RÉFÉRENCE : FSA 202516

OBJET : AGS Gen 2.0 avec interférence du condensateur d'arrêt

TYPE FSA : Notification client

Problème	Cela couvre le remplacement de la pièce Active Grill Shutter (AGS) en raison de dommages causés aux tubes du condenseur de climatisation.
Programme	H625 Gen2.0 Ecotorq
Résumé	Les clips reliant le niveau AGS actuel du véhicule seront retirés et la goupille de poussée du rivet des connexions et un bouchon en EPDM seront ajoutés à la pièce remplacée afin d'empêcher le tube du condenseur dommage raison du contact.

Figure 11 : Séparation des parties supérieures du conduit et du déflecteur d'air de l'AGS supérieur.

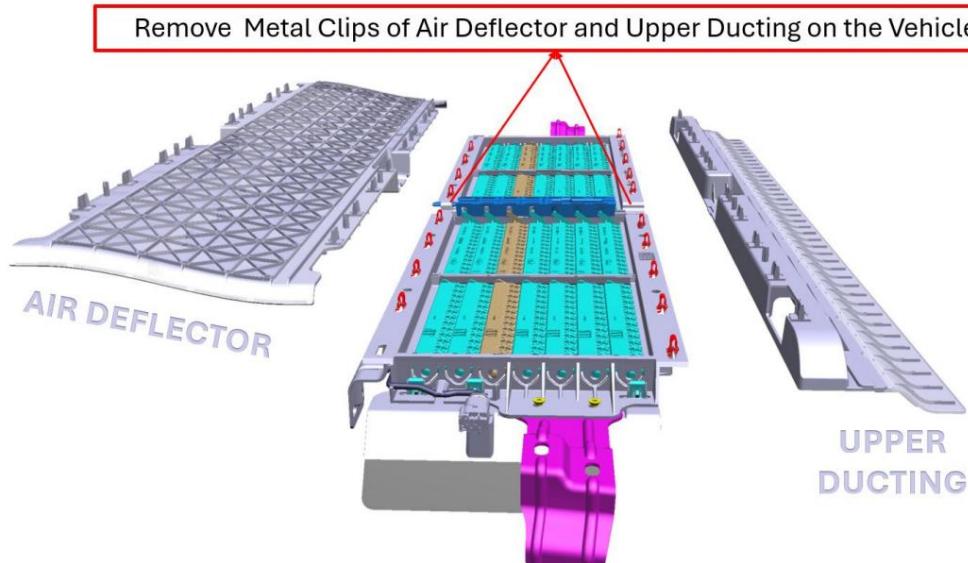
18. Placez l'AGS retiré du véhicule horizontalement sur une table et séparez les parties supérieure et centrale du corps de l'AGS. Les pièces sont reliées entre elles par des clips métalliques et peuvent être retirées à la main. (Figure 11, Figure 12)

Numéro de pièce	Nom de la pièce	Morceau
KTSC46-8310-AA	Kit AGS	1
> le kit comprend<		
SC46-202W02-BB	Conduit supérieur (neuf)	1
SC46-8310-AB	Déflecteur d'air (neuf)	1
SC46-8328-AA	Bouchon	2
SC46-8329-AA	Rondelle d'arrêt	2
W505524-S450	Vis de butée	2
W714040-S300	goupille de poussée de rivet	18
-	Modèle (supérieur, inférieur)	1

Figure 14 : Utilisation du gabarit, marquage et perçage

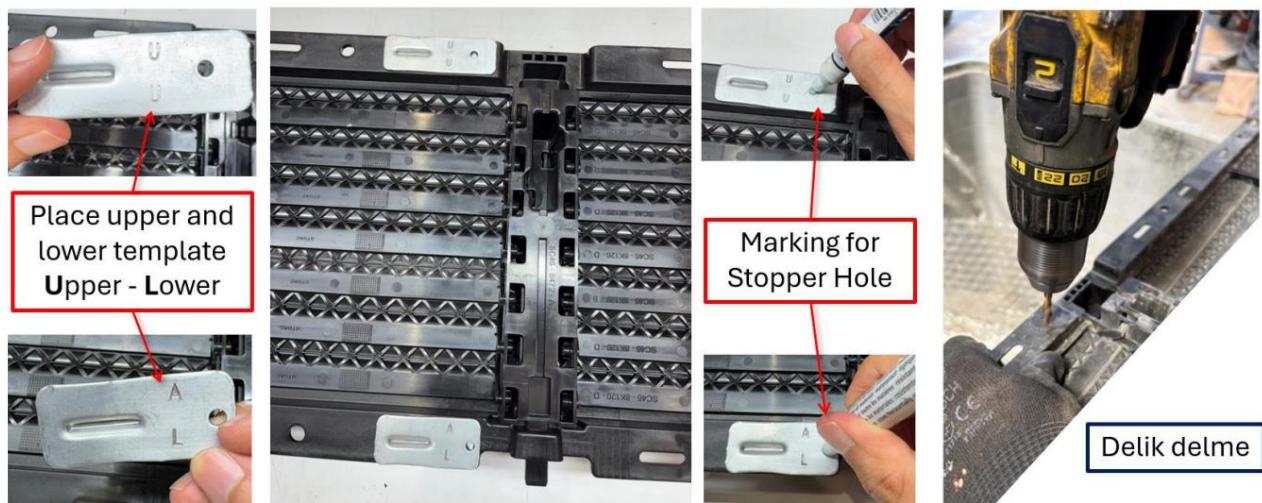
20. Des trous seront percés sur le côté gauche du cadre AGS à l'emplacement spécifié (figure 14), puis deux butées seront ajoutées à la partie supérieure de l'AGS. Des gabarits seront utilisés pour le perçage. Le kit KTSC46-8310-AA comprend les gabarits supérieur et inférieur.

Alinez avec le trou de la fente, puis marquez le trou pour des trous de 6 mm de diamètre.

Utilisez le gabarit avec la lettre U estampée pour la position supérieure et la lettre A estampée pour la position inférieure. Placez le côté gaufré du gabarit dans la fente. (Figure 14)

Remarque : Les butées seront positionnées sur le côté gauche.

Figure 16 : Assemblage par rivet et goupille de poussée du conduit supérieur et du déflecteur d'air

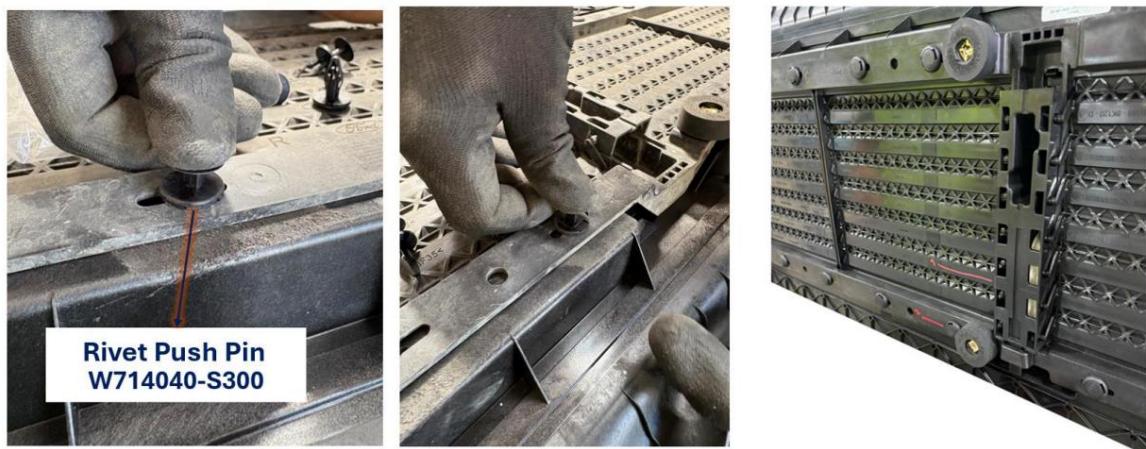
22. Après avoir connecté le bouchon AGS, l'étape suivante consiste à utiliser des rivets en plastique pour le conduit et le joint déflecteur ;

Vérifiez l'alignement des trous sur le déflecteur d'air et les pièces de conduit supérieures avec les trous des fentes du cadre AGS pour montage (Figure 16)

Au niveau supérieur, assemblez le conduit supérieur SC46-202W02-BB avec un total de 10 rivets (5 à droite et 5 à gauche), Au niveau inférieur, assemblez le déflecteur d'air

SC46-8310-AB avec un total de 8 rivets (4 à droite et 4 à gauche). (Figure 17)

Figure 17 : Contrôle de la position de la goupille de poussée du rivet après le processus d'assemblage.

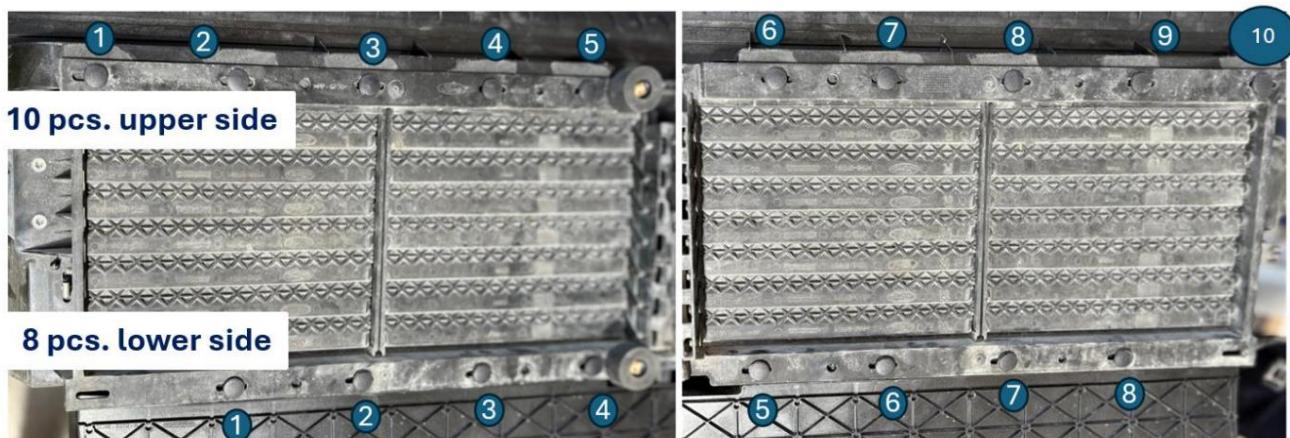
23. Vérifiez que le nouveau système AGS est équipé de 18 goupilles de rivetage et de deux butées. Si l'installation est terminée,

Un nouveau système AGS réparé peut être installé sur le véhicule. (Figures 17, 18)
